ПЛИТЫ МОДЕЛЬНЫЕ ЧУГУННЫЕ СО СМЕННЫМИ МЕТАЛЛИЧЕСКИМИ ВКЛАДЫШАМИ ДЛЯ ОПОК РАЗМЕРАМИ В СВЕТУ 800×700 мм НА ФОРМОВОЧНЫЕ ЛИТЕЙНЫЕ МАШИНЫ БЕЗ ПОВОРОТА ПОЛУФОРМЫ С ДОПРЕССОВКОЙ

ГОСТ 20091—74

Изменение № 1 ГОСТ 20091—74 Плиты модельные чугунные со сменными металлическими вкладышами для опок размерами в свету 800×700 мм на формовочные литейные машины без поворота полуформы с допрессовкой. Конструкция и размеры

Черт. 1

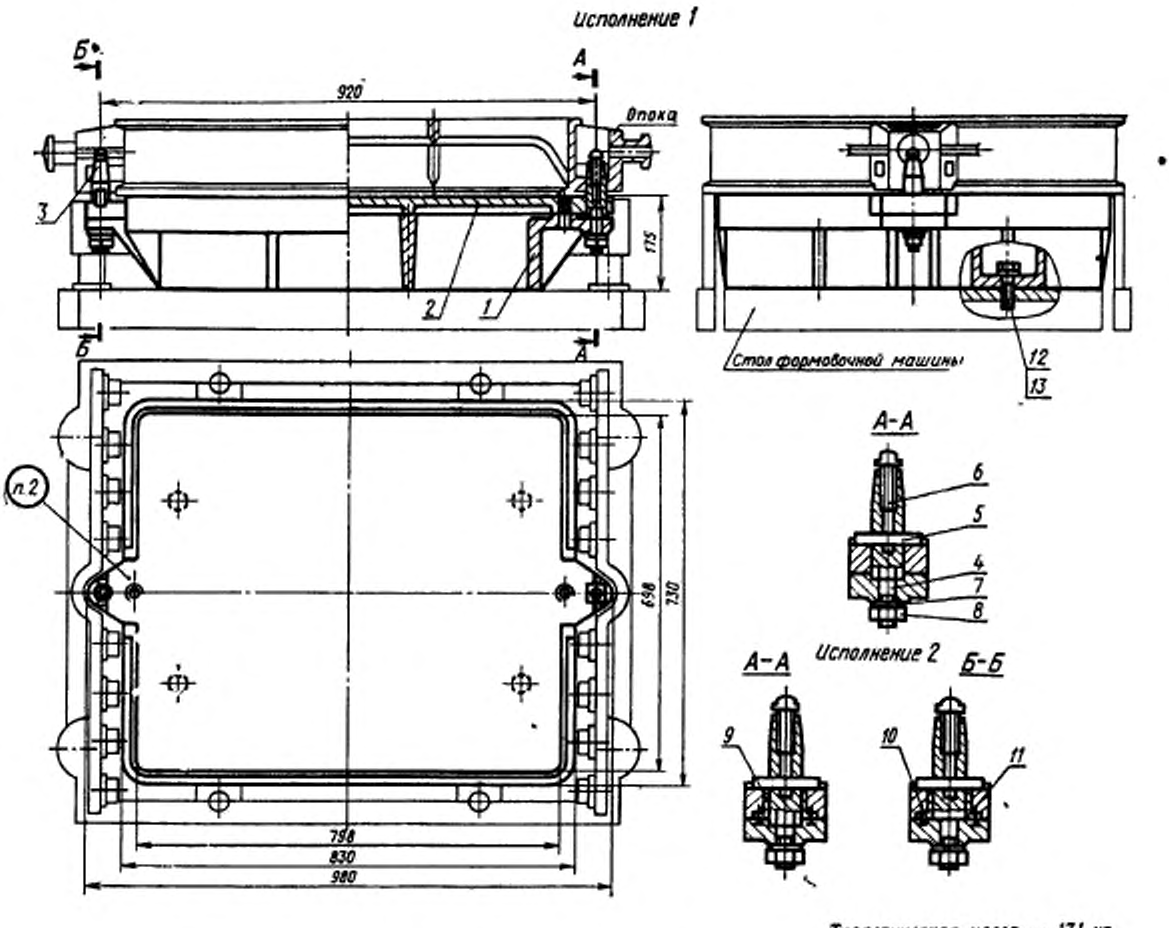
Пункты 1, 3, 4. Чертежи 1—3. Заменить слова: «Теоретическая масса» на «Масса, не более».

Черт. 2

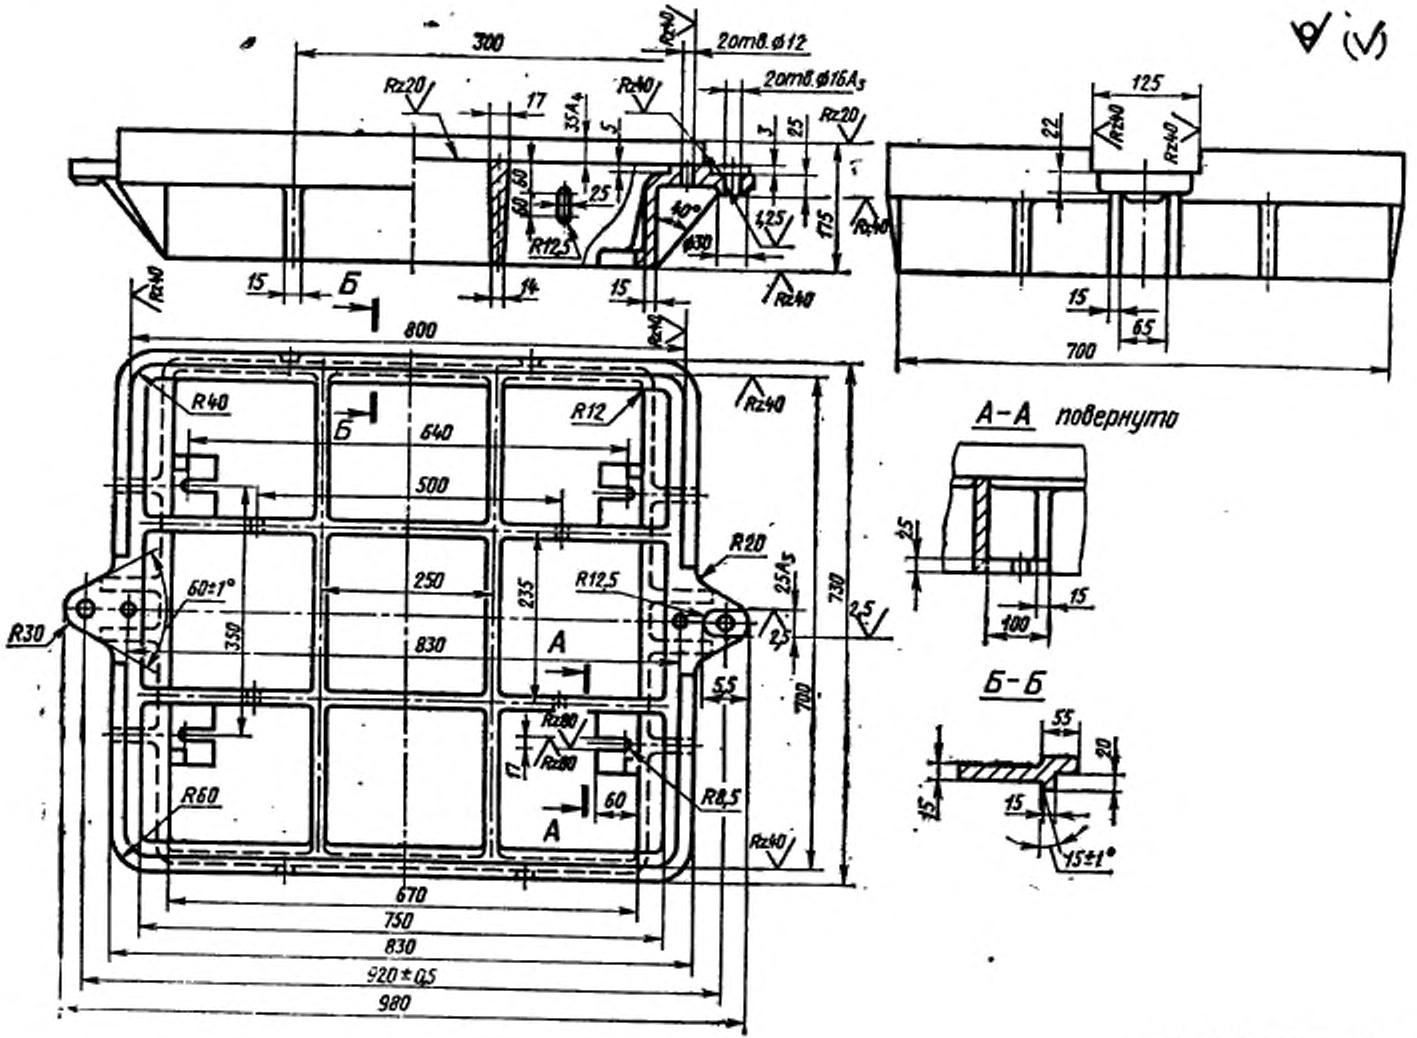
Пункты 3, 4. Чертежи 2, 3. Заменить обозначения: A_3 на H8; A_4 на H11; A на H7; C_4 на h11.

Пункт 3. Чертеж 2. Заменить размеры: 700 на 715 (вид слева), 5,5 на 55 (вид сверху).
